工程变更申请书 (ECR)

原因分析验证报告

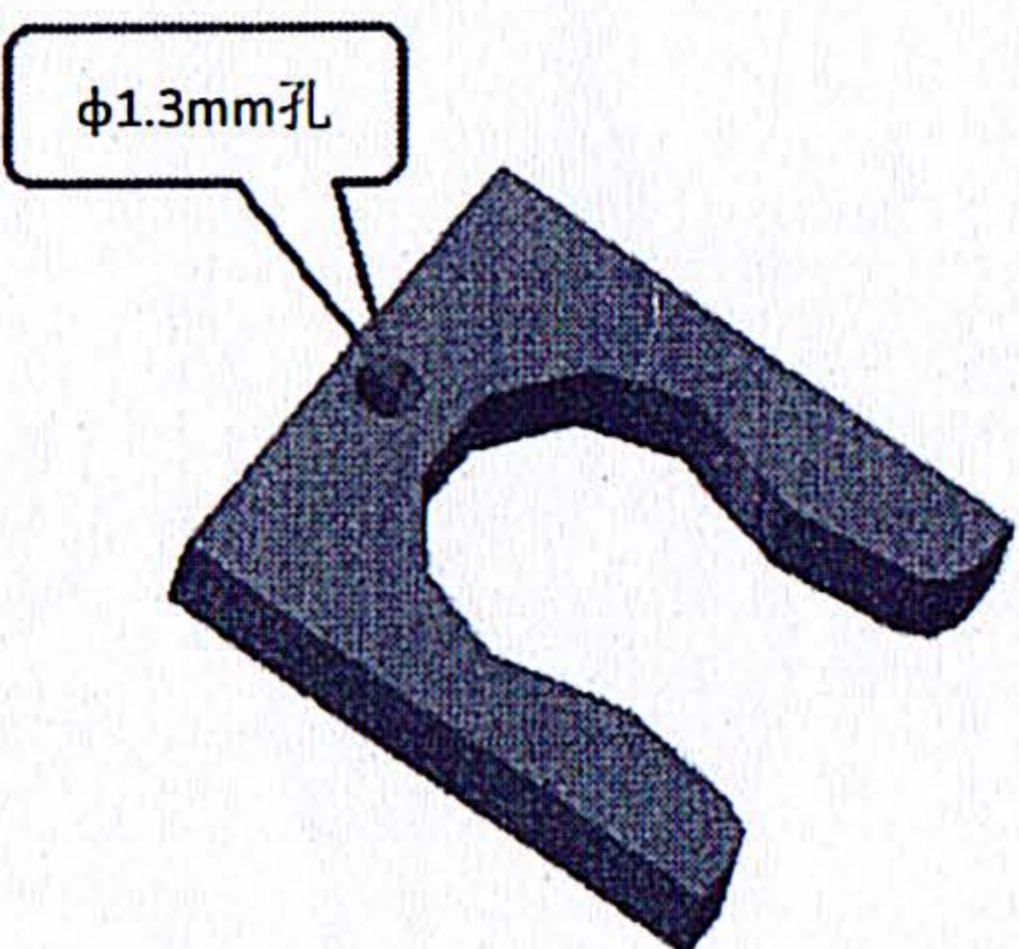
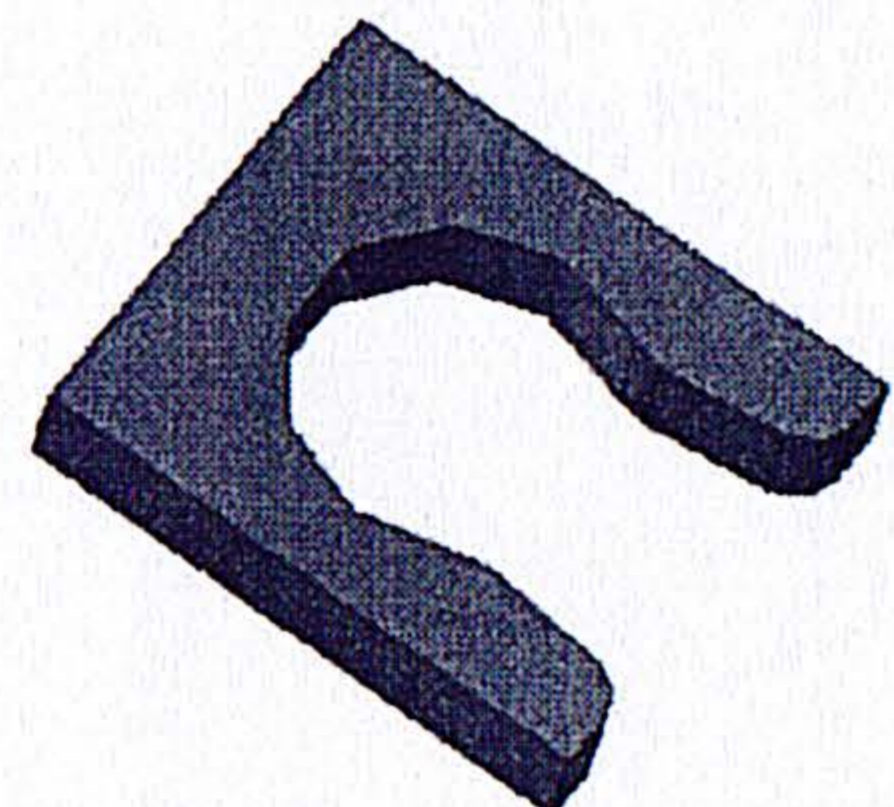
更改等级	<input type="checkbox"/> 级别1		<input type="checkbox"/> 级别2		<input checked="" type="checkbox"/> 级别3	
	<input type="checkbox"/> 级别4		较大的更改: 该更改将影响产品的外形、安装或功能		重要的过程更改: 对客户而言该更改有明显的外观变化	
变更申请内容	变更申请前: 零件上有一个 $\phi 1.3\text{mm}$ 圆孔。 			变更申请后: 取消掉零件上 $\phi 1.3\text{mm}$ 圆孔。 		
	是否影响其它项目? (下列填写项目名称)			<input checked="" type="checkbox"/> 是 <input type="checkbox"/> 否		
座椅气阀 (国产)、腰托气阀 (国产)、轻卡气囊						
验证\试验方式	<input type="checkbox"/> 样件验证 <input type="checkbox"/> 小批试装 <input type="checkbox"/> 需路试 <input type="checkbox"/> 内部试验 <input type="checkbox"/> 委外试验 <input type="checkbox"/> 客户试验/验证/装车 <input checked="" type="checkbox"/> 其他 ()			是否影响制造过程		
			<input type="checkbox"/> 是 <input checked="" type="checkbox"/> 否			
是否影响物流		<input type="checkbox"/> 是 <input type="checkbox"/> 否		批准后进行更改所需时间		
变更实现方案	产品单件成本增加测算	成本无变化		测算部门:	采购/前期采购部	测算人: 梁四己 2023.3.14
	护面变化成本增加测算			测算部门:	造型部	测算人:
	焊胎、工装、包装运输等更改费用	/		测算部门:	工艺部	测算人: 王志伟

组装轻卡气囊时发现锁片发生断裂。

锁片中心开孔影响强度

经现场确认, 所有锁片发生断裂的位置均为中线圆孔处。
